# MINISTERIO DE TRANSPORTE Y OBRAS PÚBLICAS DIRECCIÓN NACIONAL DE VIALIDAD

#### Licitación Pública Internacional Nº 1/2016

# "DISEÑO, CONSTRUCCIÓN, OPERACIÓN Y FINANCIAMIENTO DE LA INFRAESTRUCTURA VIAL EN RUTAS Nos. 12, 54, 55, 57 Y CONSTRUCCIÓN DEL BYPASS DE LA CIUDAD DE CARMELO"

# COMUNICADO Nº 6

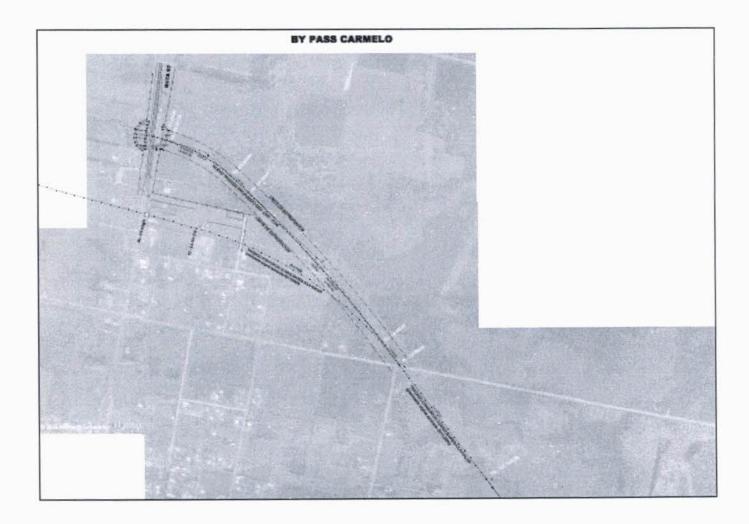
los costos de mantenimiento. En ese sentido, se solicita se nos entregue el alcance y especificaciones técnicas de los siguientes tramos

- Tramo 264 de la Ruta 12 Circuito 1.
- Tramo 265A de la Ruta 12 Circuito 1.
- Tramo 265B de la Ruta 12 Circuito 1.
- Tramo 266 de la Ruta 12 Circuito 1.
- Tramo 267 de la Ruta 12 Circuito 1.
- Tramo 268 de la Ruta 12 Circuito 1.
- Tramo 493 de la Ruta 55 Circuito 1.
- Tramo 667 de la Ruta 55 Circuito 1.

# Respuesta:

Se adjunta descripción de las obras ejecutadas, en ejecución y previstas en los tramos DNV 264, 265, 266, 267, .268, 493 y 667.
